OPPDRAAG	<b>Mongstad - Energitunnel og oppdrettsanlegg på land - Reguleringsplan (10221829-01)</b>	DOKUMENTKODE	10221829-01-PLAN-NOT-06
EMNE	Endringsnotat – 1. gongs handsaming	TILGJENGELIGHET	Åpen
OPPDRAAGSGIVER	<b>Mongstad Eiendomsselskap AS</b>	OPPDRAAGSLEDER	Christian Frønsdal
KONTAKTPERSON	Kjell Kallestad Stople	SAKSBEHANDLER	Lennart Falkenberg-Arell
KOPI	Mongstad Eiendomsselskap AS	ANSVARLIG ENHET	Multiconsult ASA

# 1 Grøn omstilling på Mongstad - endringsnotat – 1. gongs handsaming

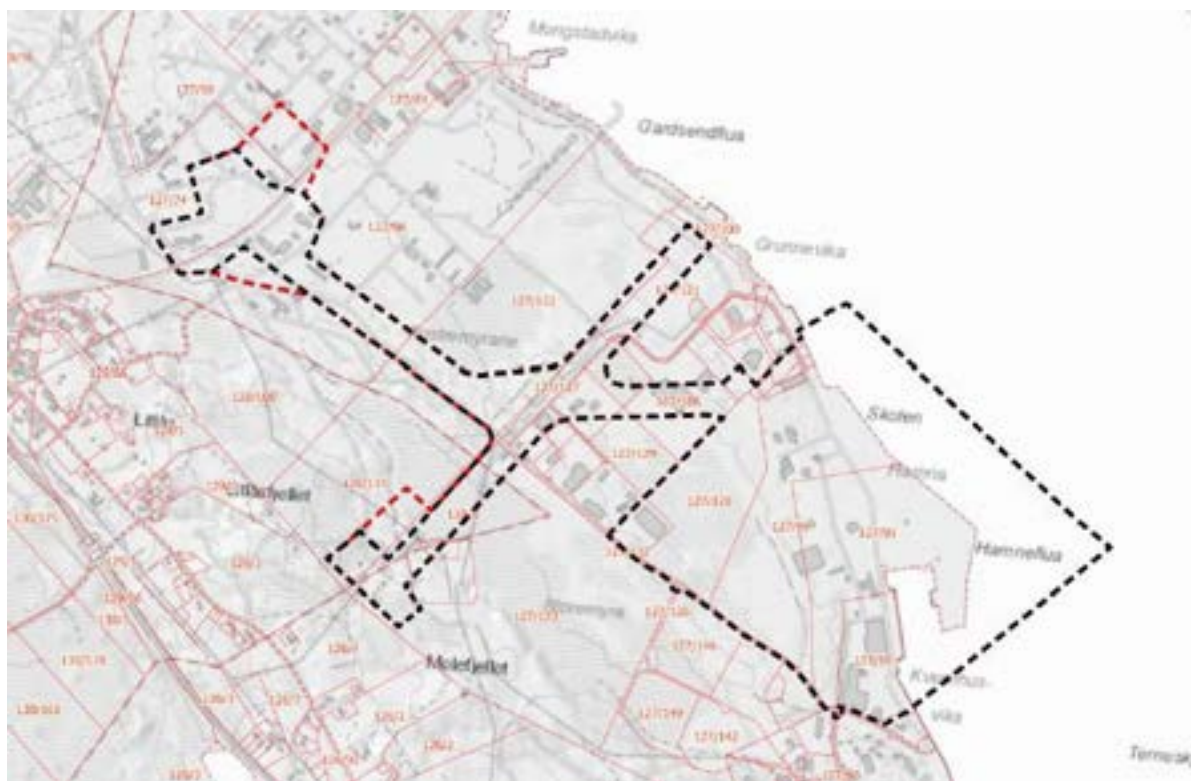
Rådmannen si førebelse vurdering er at det knytt for stor usikkerheit til om tiltak i plan kan ha ein påverknad på gytefeltet eller ikkje. Fram mot 2 gongs handsaming må forslagsstillar vurdere nærare om det kan vera naudsynt å sikra i føresegna at tiltak i sjø ikkje er lov i perioden februar-april. Avbøtande tiltak for gyteperioda er og lista opp i konsekvensutgreiinga på side 55 i vedlegg 5 under kap 7.6.2 siste kulepunkt siste ord.

**Svar:** Avstanden til gytefeltet er i overkant av 1 km. På grunn av usikkerheit knytta til evt. påverknad vurderer vi det per nå ikkje som fornuftig å ta inn føresegn med restriksjoner knytta til gyteperioden. I vidare arbeid fram mot 2. gongsbehandling vil vi vurdere dette nærare, spesielt sett ift. kunnskap frå konsesjonsprosessen.
